高浜発電所保安規定審査資料	R0
提出年月日	2021年9月30日

高浜発電所原子炉施設保安規定変更認可申請書

大山生竹テフラの噴出規模見直しに伴う変更について

高浜発電所 3 , 4 号炉  
大山生竹テフラ噴出規模見直しに伴う  
保安規定変更に関する補足説明

図 1 改良型フィルタ外形図

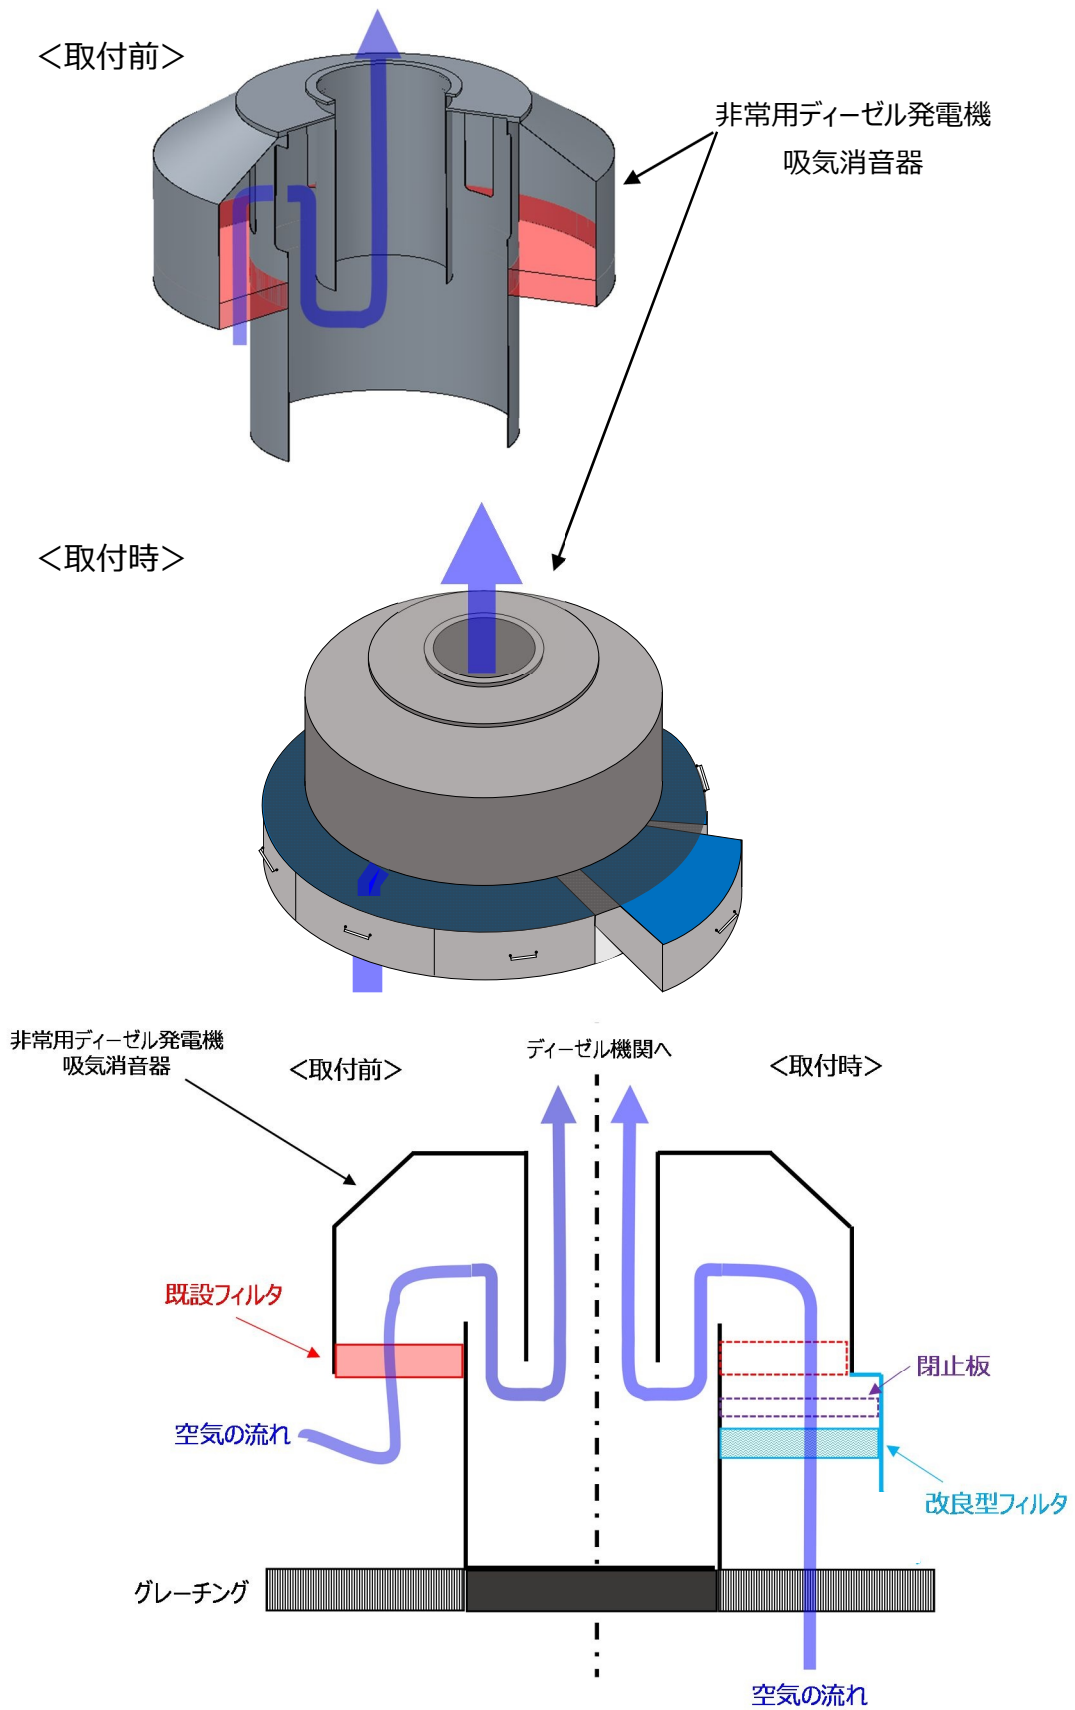
また、層厚変更に伴い気中降下火砕物濃度が増加し、改良型フィルタの閉塞時間が短くなることから、改良型フィルタの改造により、閉塞時間への影響対策を実施した。

図1 改良型フィルタのラビリンズ板取付け状況

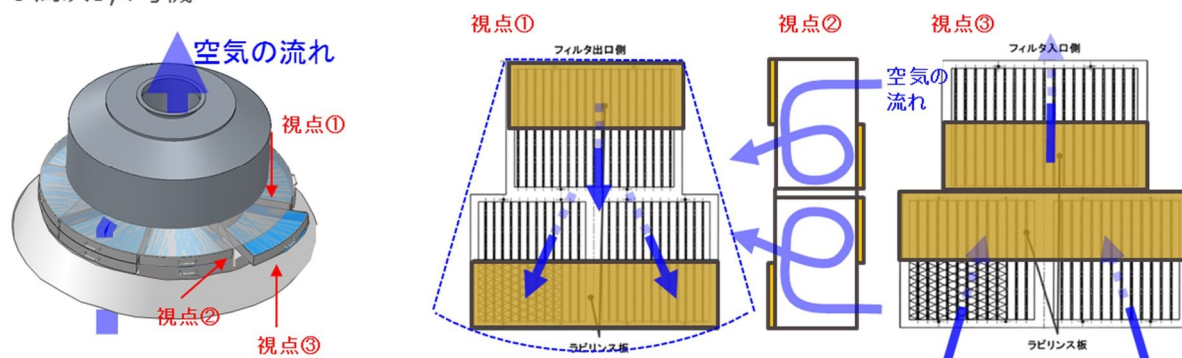
以前の改良型フィルタは、強制的に流れの乱れを発生させることにより、フィルタに流入する火山灰による「はたき落とし効果」を期待し、フィルタ入口と出口を互い違いに半分塞ぐラビリンズ板を取付ける設計であった。(図1参照)

このラビリンズ板があると、フィルタの表面積が半分になり、フィルタ流速が2倍速くなることから、ラビリンズ板を取外してフィルタ試験を実施した結果、閉塞時間の改善に有効であることが確認できた。(表1参照)

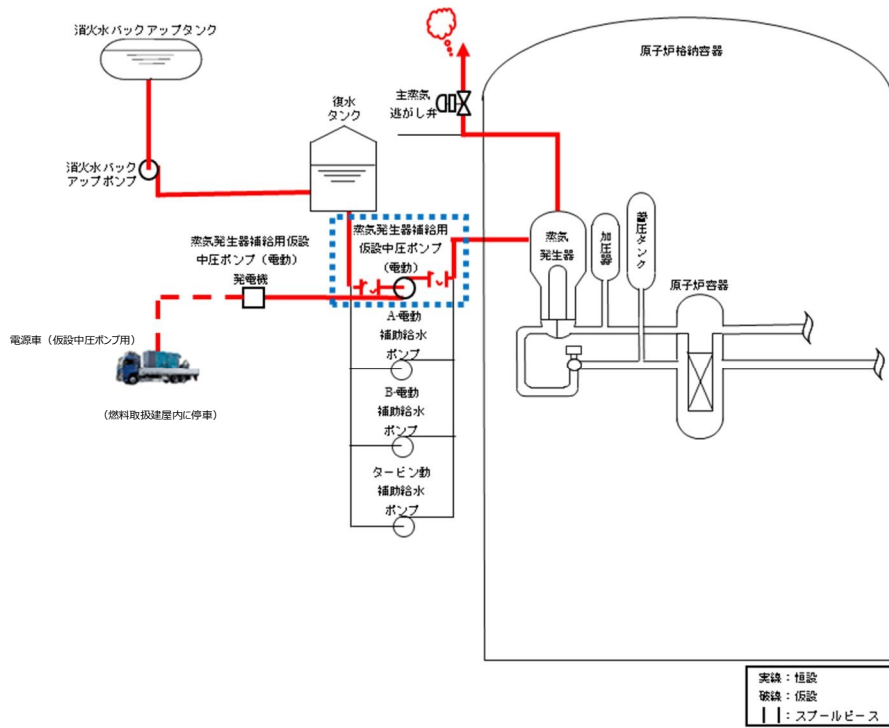
また、原子炉等規制法に基づき、電源車（仮設中圧ポンプ用）および電源車（通信連絡設備用）を建屋内に入れた場合においても当該区画の火災荷重が管理目標値以下であることを確認した。

建屋	当該区画の火災荷重* (電源車の火災荷重) [MJ/m2]	火災荷重管理目標値 [MJ/m2]
3号炉 燃料取扱建屋	133.6 (34)	658
4号炉 燃料取扱建屋	94 (33)	656

第 2 図 電源車 ( 仮設中圧ポンプ用 ) 電源車 ( 通信連絡設備用 ) による給電の概要 ( 配置例 )

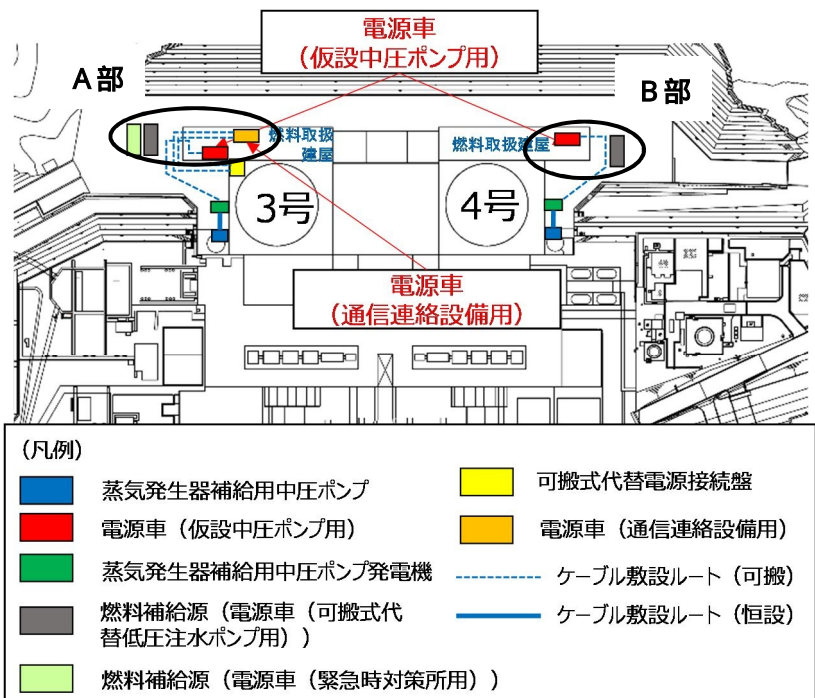
炉規則 8 3 条の対応として、保安規定の添付 2 「3 火山影響等、降雪および地滑り発生時」に定めている通信連絡設備に関する手順、および電源車の燃料確保に関する手順では、電源車（3 号炉および 4 号炉 通信連絡設備（緊急時対策所を含む）への給電用）（以下、「電源車（通信連絡設備用）」という。）および電源車（電源車（通信連絡設備用）への燃料補給用）（以下、「電源車（緊急時対策所用）」という。）の配置場所をタービン建屋としているが、DNP 噴出規模見直しによる層厚変更を踏まえ、より頑強な燃料取扱建屋に変更する。

第9図 層変更を踏まえた火山影響等発生時における対応のタイムチャート

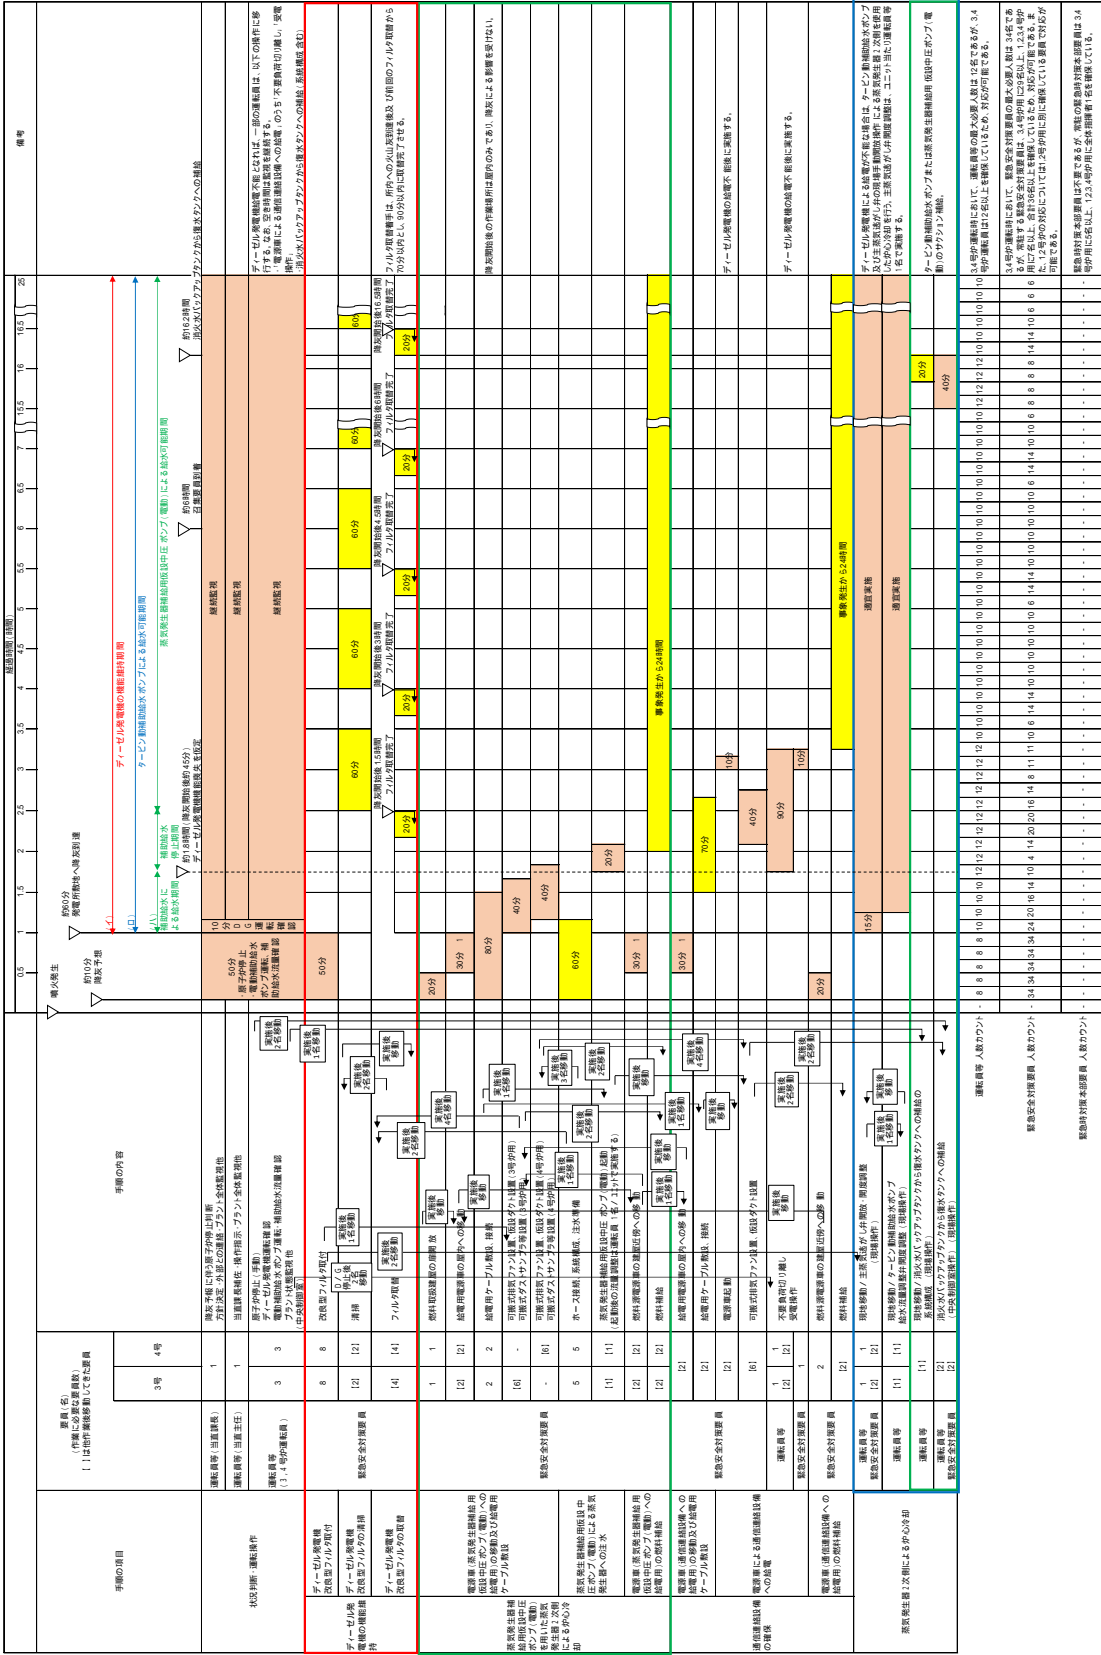
1. 作業手順に要する合計33分90秒に定めます。
